OWO.272.9.2017

**Dotyczy odpowiedzi na pytania do postępowania prowadzonego w trybie przetargu nieograniczonego na budowę Centrum Akceptacji i Aktywności Społecznej przy ul. Wyzwolenia 13 w Paterku (nr 36)**

**W dniach 12-16.06.2017 r. do siedziby Zamawiającego wpłynęły zapytania o następującej treści:**

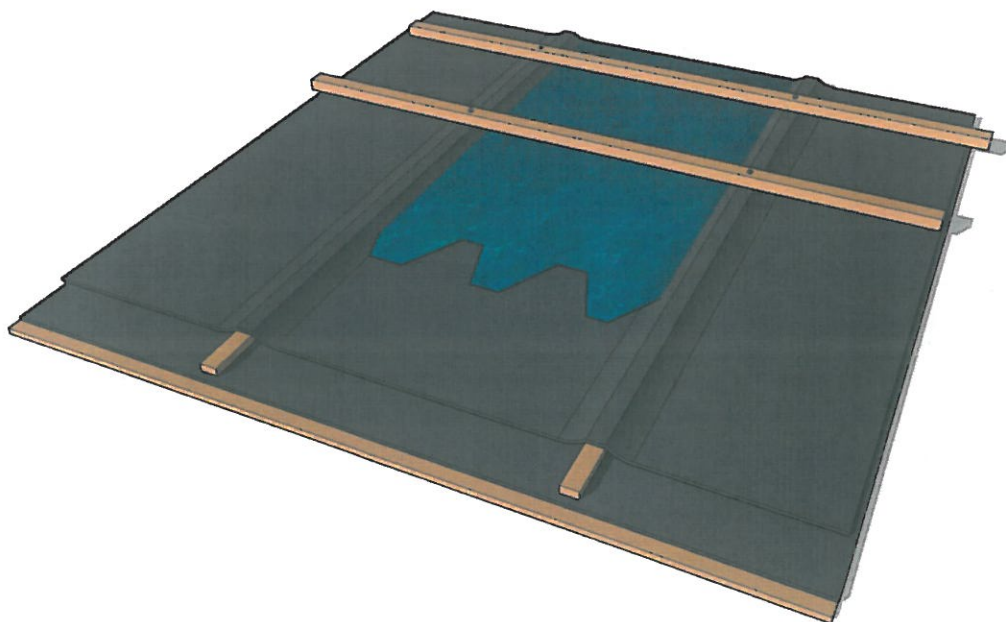
24. Zwracam uwagę także iż w obecnym zaprojektowanym układzie montaż łąty stanowiącej oparcie dla deski elewacyjnej zgodnie z rysunkiem D-16 będzie powodował perforację papy termozgrzewalnej ułożonej na kontrłacie - stanowi to potencjalne miejsce wystąpienia przecieków. Z uwagi na zaprojektowany stan ewentualne późniejsze przecieki nie będą stanowiły podstawy do roszczenia usuwania wad związanych z zalaniem pomieszczeń przez nieszczelne pokrycie dachowe w ramach udzielonej gwarancji.

24. Sposób montażu papy przedstawiony na rysunku D16 – wierzchnia papa ułożona nad kontrłatami wytworzy „koryto” (zgodnie z rysunkiem poniżej) po którym będzie spływała woda. Miejsce przebicia papy wierzchniej nie będzie się bezpośrednio stykało z strumieniem wody opadowej. W miejscu przebicia, w którym znajdzie się łata drewniana (odpowiednio pod gwoździem albo wkrętem), dodatkowo należy dać podkładkę z gumy epdm, która dodatkowo uszczelni połączenie.
